Audi, Seat, Skoda, VW

Sl. 1: MX sklopka

Sl. 2: Potisni krožnik

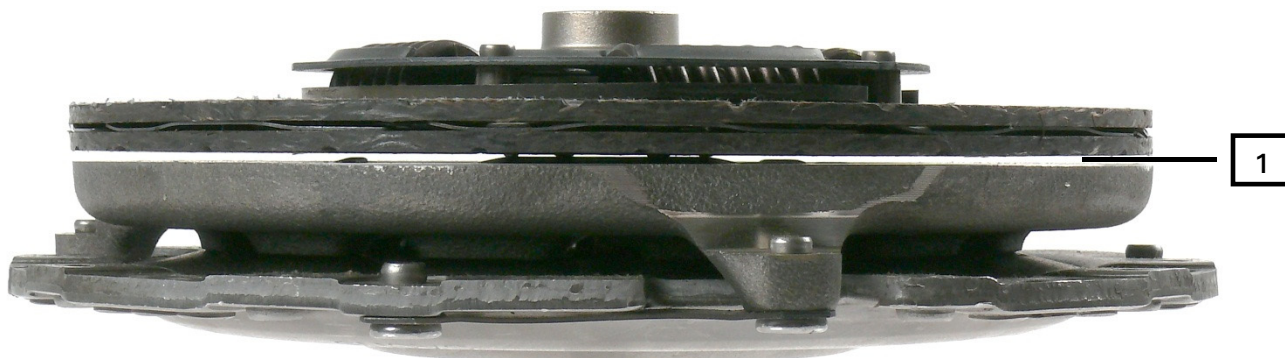
Na potisnem krožniku MX sklopke je prišlo do konturne spremembe. V demontiranem stanju se lahko plošča sklopke znotraj nalega na potisni krožnik sklopke. Med ploščo sklopke in potisno ploščo lahko, glede na izvedbo, ostaja reža (1). To ne predstavlja napake.

Po strokovni montaži MX sklopke, se ta nahaja v pravilnem položaju in je ustrezno delujoča.
